01-14006-2016

Ref.: Revisión, complementación y actualización de los estudios y diseños definitivos (Fase III) del puente sobre el río Ariari, incluye accesos en el municipio de puerto lleras en el departamento del Meta
Solicitud de revisión de las estructuras de aproximación del puente

1. INFORME DIAGNÓSTICO ESTRUCTURAS DE APROXIMACIÓN” de fecha 6 de junio de 2016, realizado por CONSORCIO PUENTE ARIARI IC.

Figura 1. Sección transversal del río en el Sito del Puente

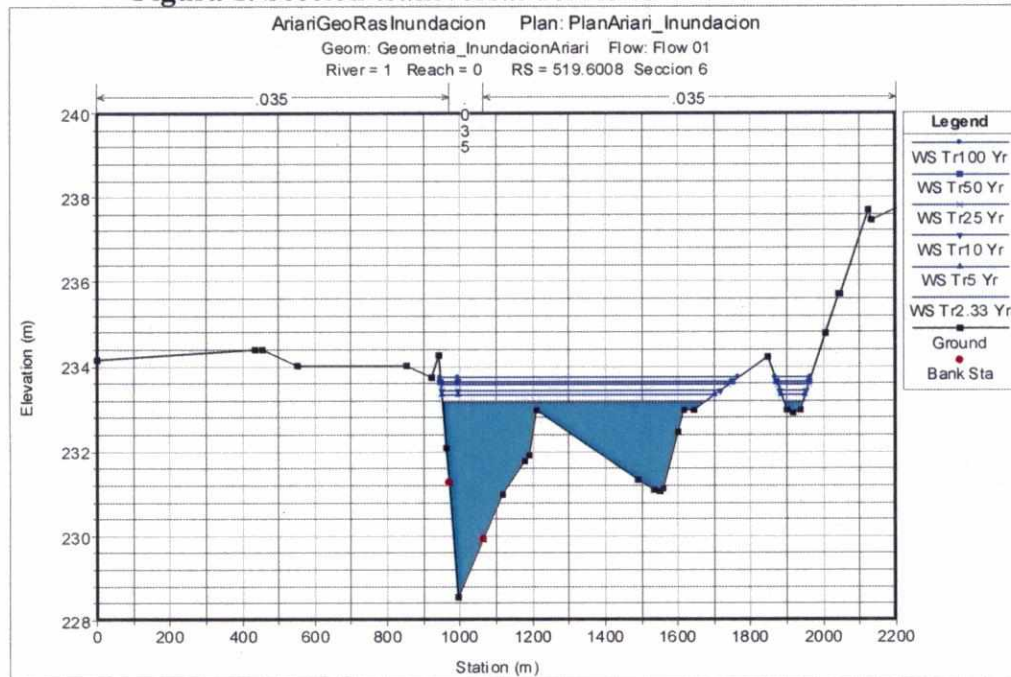
- Verificar la capacidad hidráulica o necesidad de aumentar el número de estructuras de paso en la zona de llanura de inundación o cauce no mojado, con el propósito de minimizar las condiciones de desembalse rápido e incremento de niveles de inundación del costado del centro poblado de Puerto Lleras.

En este sentido se debe tener en cuenta que el terraplén a disponer en la margen derecha del río se comporta como una barrera del río en la zona de inundación y de amortiguamiento de crecientes, esta condición sumada al cambio de dirección del río N-S a E-W en la zona de aguas arriba, puede traer como consecuencia incrementos en los niveles de inundación proyectados.

Para la condición actual del río Ariari se observa que a partir de la creciente anual Tr 2,33 años, el flujo inicial el proceso de desborde hacia las planicies de inundación laterales, especialmente hacia la margen derecha. Es evidente que la creciente de Tr 2,33 ocupa la capacidad máxima del cauce principal o central del caño, posterior al cual eventos con período de retorno superior, se desbordan sobre la planicie lateral derecha. A partir de este evento, sobre la planicie del valle de inundación del río, la lámina de agua alcanza una altura de 1.03 m para el período máximo de Tr100 años. Eventos inferiores presentan profundidades que varían dentro de esa altura.

Es de anotar que la margen izquierda donde se encuentra la localidad de Puerto Lleras, presenta desbordamiento a partir de un evento de 2.33 años, especialmente en la zona norte de la localidad. En la Figura 1 y la Figura 2 se indica el flujo de agua, el sitio de cruce del ponteadero y una sección aguas arriba, localizadas a 850 m del sitio del puente.

En lo que respecta al régimen de flujo del río Ariari durante eventos de crecida, en todos los casos conserva un estado subcrítico y continúa así durante toda la ocurrencia del evento, lo que es un indicador de que es una inundación de tipo lento y que de igual manera será el retiro de la misma hacia el cauce principal, razón por la cual las obras de drenaje del terraplén de acceso, no son elementos que lo permiten el descenso del nivel de agua, de manera rápida, como muestran las figuras anteriores. Esto se corrobora de igual manera con la diferencia de velocidad que ocurre en el canal principal del río (1.65-2.55 m/s) con respecto a la que ocurre en la zona inundable (0.05-0.1 m/s).

Por todo lo anteriormente expuesto, no es preciso afirmar, como se describe en el Informe Técnico del Contratista, que la presencia del terraplén de aproximación genere incrementos de niveles aguas arriba de esta estructura y que ocurra un descenso rápido del nivel de inundación cuando este se presenta.
